アドバンテック株式会社

EKI-1526-BE、 EKI-1528-BE 販売終了のお知らせ

Figure 2.11 DB9 Pin Assignment

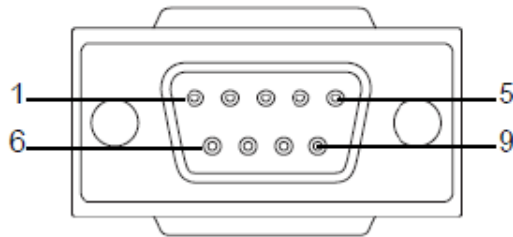
- ・ シリアルコネクタがRJ45からDB9へと変更となります。

Pin	1	2	3	4	5	6	7	8	9
RS-232	DCD	RX	TX	DTR	GND	DSR	RTS	CTS	RI
RS-422	TX-			TX+	GND	RX+		RX-	
RS-485	DATA-			DATA+	GND
